Giudizio n° 2942 del 26/07/2018

Oggetto Lavori per la mitigazione del rischio idrogeologico sul fiume Vomano, 2° lotto. Richiesta di riesame giudizio CCR-VIA 2729 del 01/12/2016

Lavori per la mitigazione del rischio idrogeologico sul fiume Vomano. 2° lotto. Richiesta di riesame giudizio CCR-VIA 2729 del 01/12/2016

Verifica di assoggettabilità a VIA - VA
SERVIZIO GENIO CIVILE TERAMO – Lavori per la **mitigazione** del rischio **idrogeologico**
sul fiume Vomano. 2° lotto – Richiesta riesame giudizio CCR-VIA n. 2729/2016 – Pineto (TE)

Fig. 2 – Planimetria ubicazione sondaggi (da Elab. 28 allegato allo SPA)

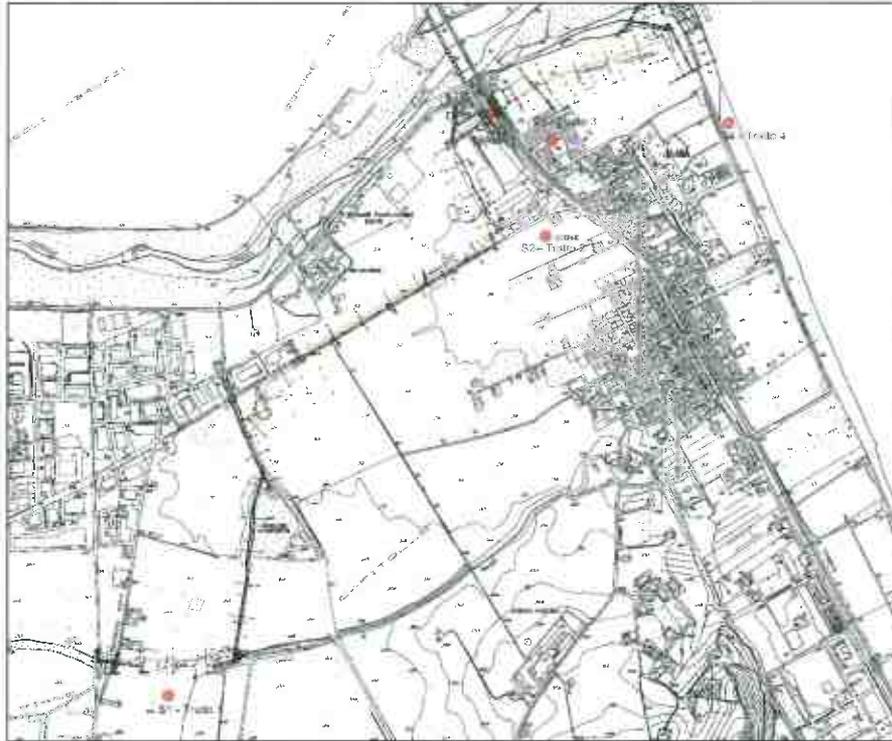
Nella Relazione Geologica si riporta l'ubicazione dei sondaggi geognostici che si collocano rispettivamente nei differenti tratti:

Nella Relazione Geologica si riferisce che “in tutti i tre sondaggi analizzati il primo livello acquifero è stato rinvenuto a profondità dal piano campagna variabile tra 0,50 e 1,70 metri, coincidente con la profondità di falda misurata all’interno dei canali presenti nella piana.” e si conclude precisando che “i risultati del presente studio e le relazioni esistenti tra l’entità dell’intervento in progetto e le condizioni del sottosuolo della zona, si ritiene fattibile l’intervento dal punto di vista geologico, fermo restando che nella fase progettuale esecutiva è necessario tenere in considerazione che le operazioni di sbancamento dei terreni, finalizzate alla realizzazione del canale, potrebbero dare origine a fenomeni di rigonfiamento dei terreni di fondazione ed in particolare si potrebbero avere movimenti differenziali tra le diverse opere.”

Da quanto sopra esposto e facendo riferimento alle differenti tipologie di sezioni tipo presenti nel progetto (che sono riportate nell’allegato alla presente istruttoria), aventi almeno un’altezza pari a 2.00 m, non si esclude l’interferenza con l’acqua di falda durante l’esecuzione dei lavori.

Si rimette al CCR-VIA la valutazione del progetto proposto. Si ritiene tuttavia opportuno che durante l’esecuzione dei lavori vengano adottate adeguate cautele al fine di evitare inquinamenti della falda stessa.
